**Réponses du Transporteur  
à la demande de renseignements numéro 5  
de la Régie de l'Énergie  
(« la Régie »)**

**DEMANDE DE RENSEIGNEMENTS NO 5 DE LA RÉGIE DE L'ÉNERGIE (LA RÉGIE) À HYDRO-QUÉBEC DANS SES ACTIVITÉS DE TRANSPORT D'ÉLECTRICITÉ (LE TRANSPORTEUR) RELATIVE À LA DEMANDE DE MODIFICATION DES TARIFS ET CONDITIONS DES SERVICES DE TRANSPORT POUR L'ANNÉE 2020**

**Contribution maximale au coût du réseau collecteur des centrales photovoltaïques**

**Figure 1**  
**Vue schématique des composantes d'une centrale photovoltaïque**

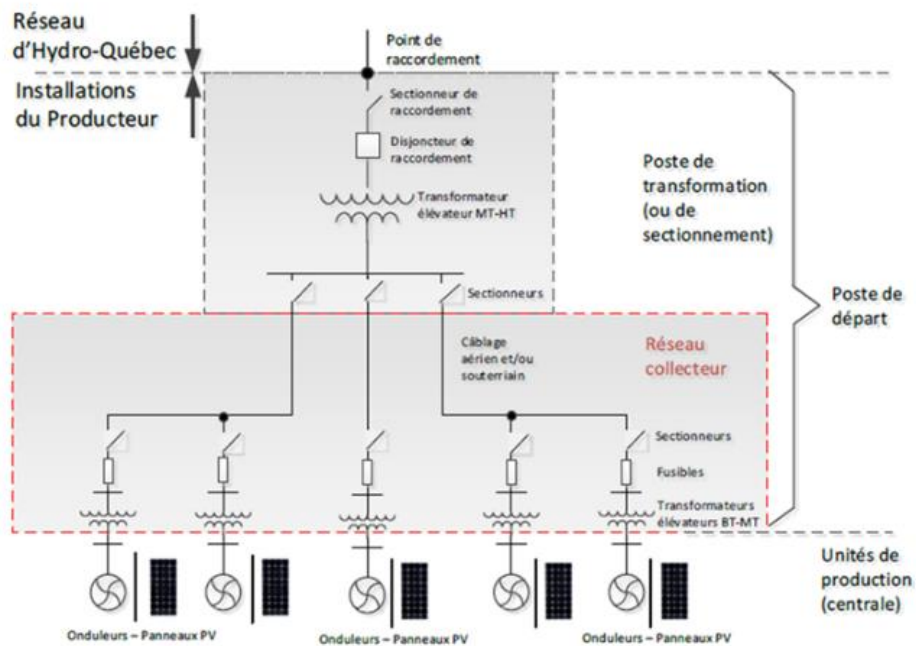
(i)    Le Transporteur présente un schéma d'une centrale photovoltaïque. Il mentionne que la capacité des transformateurs BT/MT des réseaux collecteurs pour les projets issus des demandes 217R et 218R est de 2,75 MVA.

Selon la vue schématique de la référence (i) et en considérant environ 9 000 panneaux solaires pour produire 2,75 MW pour les projets de la référence (ii) :

2.1 Veuillez indiquer combien d'onduleurs sont nécessaires pour une puissance de 2,75 MW, soit la puissance d'un transformateur BT/MT ou de 9 000 panneaux solaires.

2.2 Veuillez préciser le mode d'implantation électrique des onduleurs. Dans votre réponse, veuillez indiquer si les onduleurs sont installés en groupe nombreux dans des cabinets conçus pour cet usage ou s'ils sont distribués de façon indépendante, chaque onduleur ayant son propre cabinet individuel.

2.3 Veuillez préciser si les transformateurs BT/MT sont installés dans les mêmes cabinets que les onduleurs ou si l'installation des onduleurs et des transformateurs est réalisée de façon indépendante. Veuillez élaborer.

1            **Le Transporteur estime que les informations demandées ne sont pas**  
2            **pertinentes au présent dossier, puisque les onduleurs ainsi que tout**  
3            **équipement à basse tension associé à la partie « centrale » ne font pas partie**  
4            **du périmètre de remboursement du réseau collecteur photovoltaïque.**

6            **Dans l'éventualité où des infrastructures communes devaient servir à la fois**  
7            **aux équipements de la centrale et à ceux du réseau collecteur, un prorata**  
8            **d'utilisation de ces infrastructures communes sera alors déterminé pour en**  
9            **départager les coûts admissibles aux fins du remboursement du réseau**  
10           **collecteur.**
